改善箇所説明図①

通称名 YT490、YT5101、YT5113

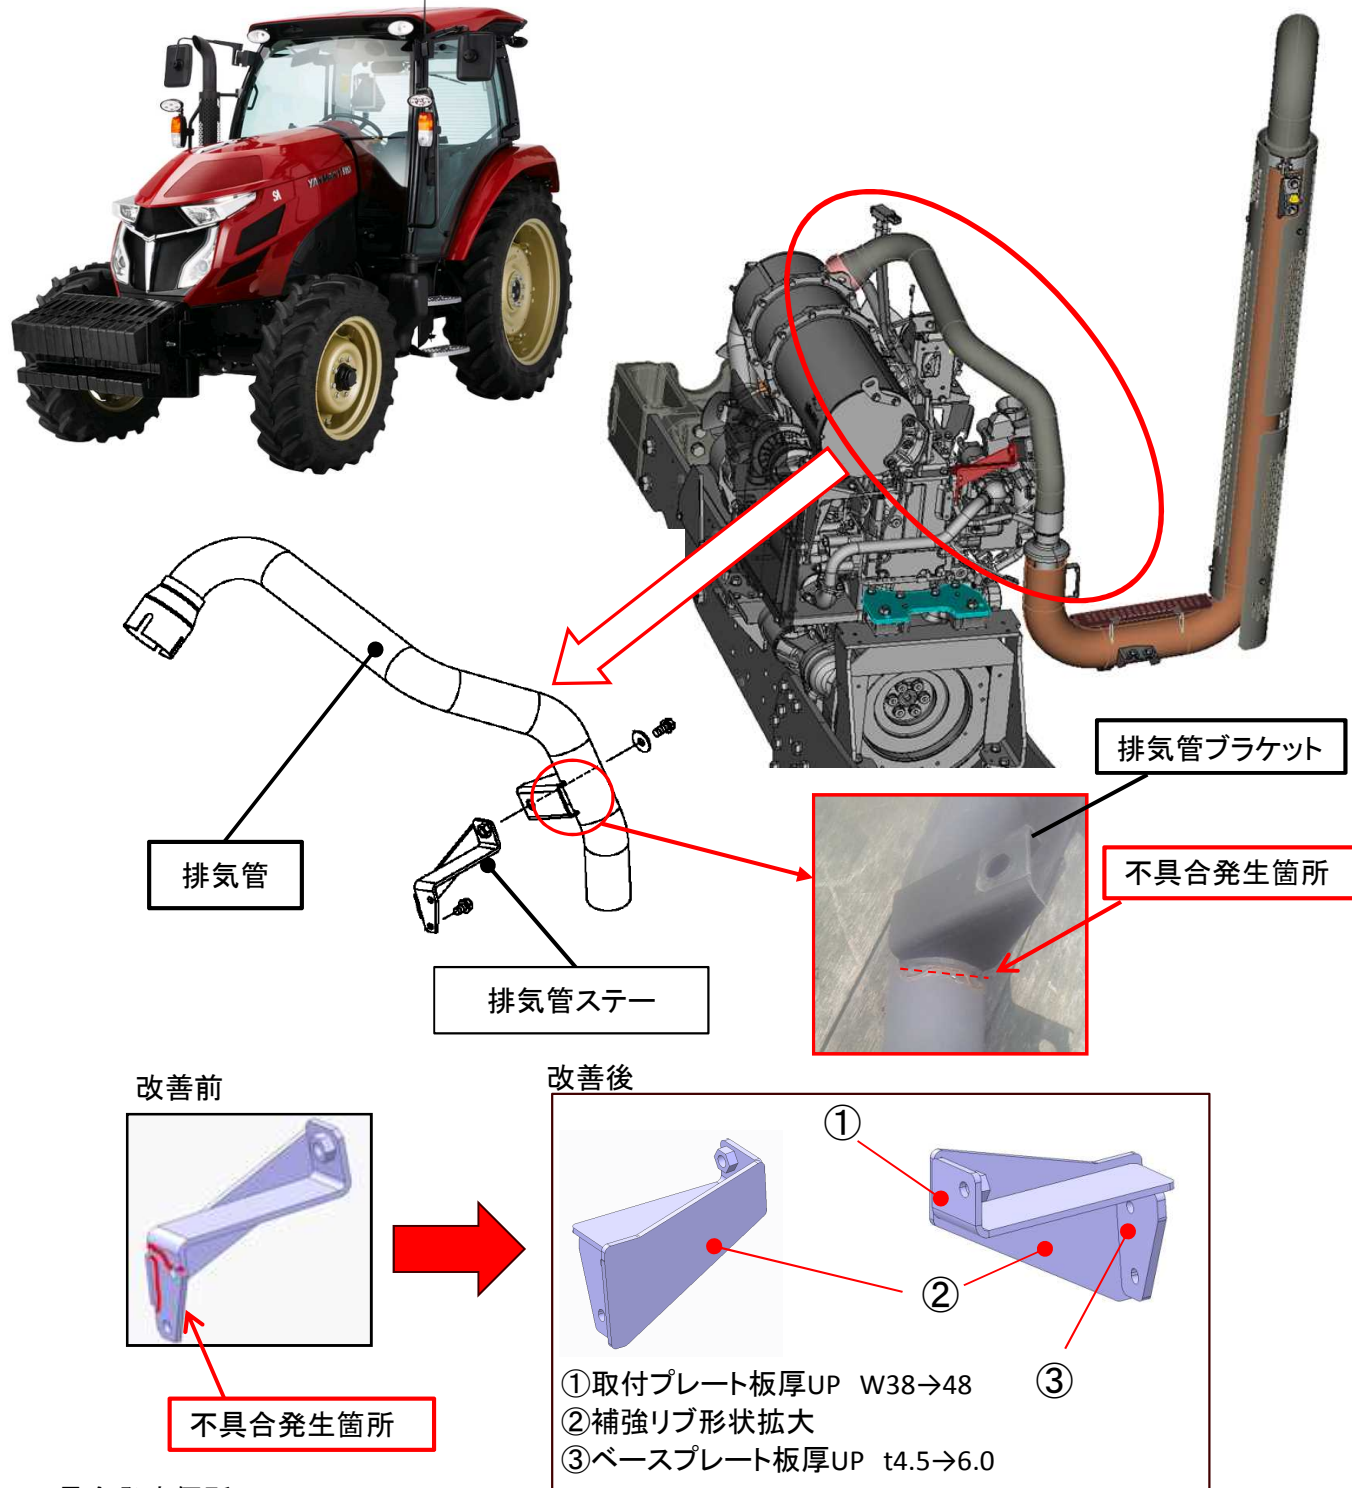
排気管をエンジンに固定する排気管ステーの形状が不適切なため、エンジン高回転時に強度が不足していることがある。そのため、エンジンの振動で排気管が振れて、ステー取付部および、排気管ブラケット取付部が過大な応力を受けて損傷し、最悪の場合、排気管に亀裂が生じて排気ガスが漏れるおそれがある。

全車両、排気管ステーを対策品に交換する。なお、排気管を確認し、損傷している場合は、良品に交換する。

改善箇所説明図②

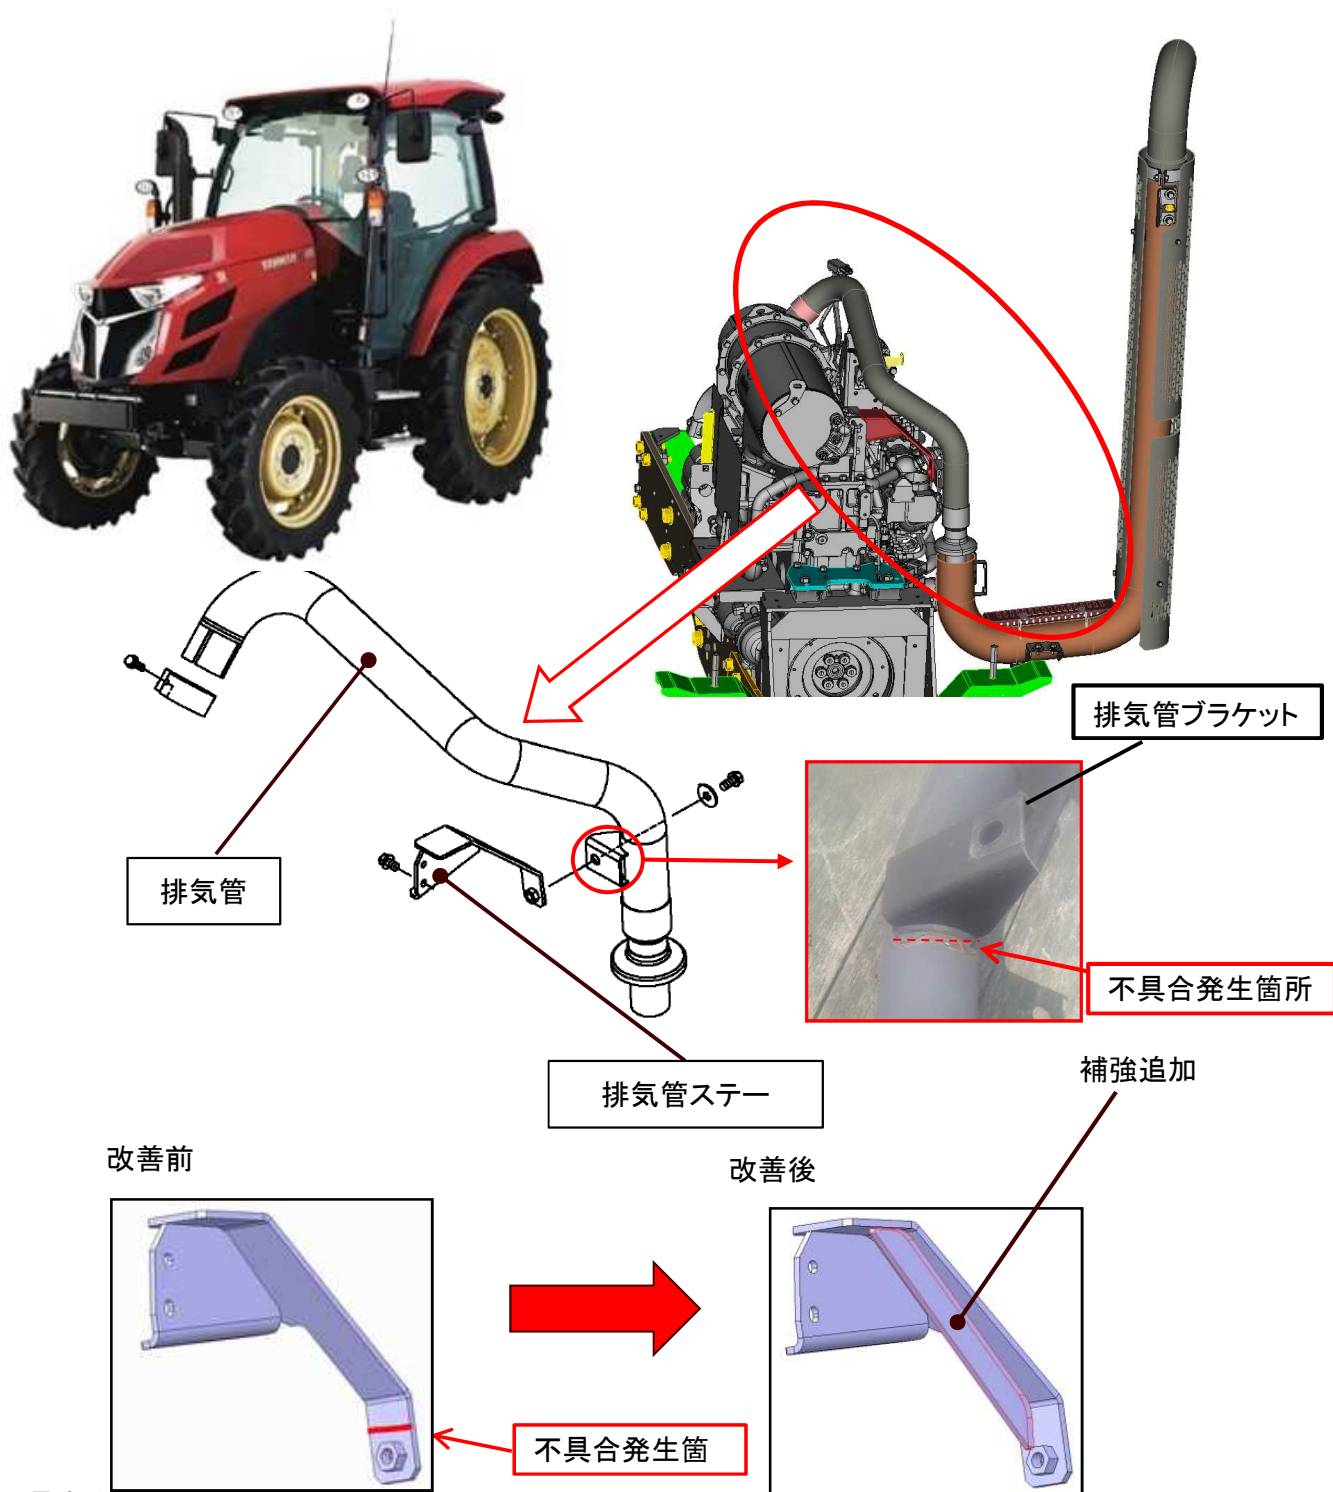
排気管をエンジンに固定する排気管ステーの取付穴が排気管ブラケット取付穴と合わない状態で無理に組み付けたものがある。そのため、エンジンの振動で排気管が振れてステー取付部および、排気管ブラケット取付部が過大な応力を受けて損傷し、最悪の場合、排気管に亀裂が生じて排気ガスが漏れるおそれがある。

全車両、排気管ステーを対策品に交換する。なお、排気管を確認し、損傷している場合は、良品に交換する。
